改善箇所説明図

基準不適合発生箇所

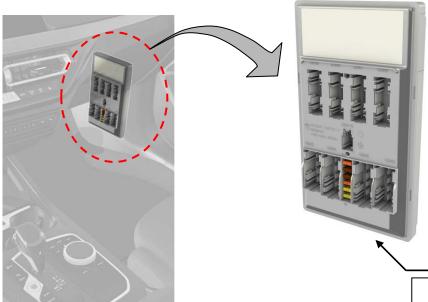
不具合の内容

ボディドメインコントローラー (BDC) において、プログラムが不適切なため、昼間走行灯を点灯させている時に尾灯を単独で点灯させてもメーターパネル上に灯火器が作動していることを示す表示灯が点灯しない。そのため、保安基準第37条(尾灯の基準)に適合しないおそれがある。

改善の内容

全車両、ボディドメインコントローラー (BDC) のプログラムを対策プログラムに書き換える。

識別: 左フロントドア、ロワヒンジのボルトの頭に白ペイントを塗布する。
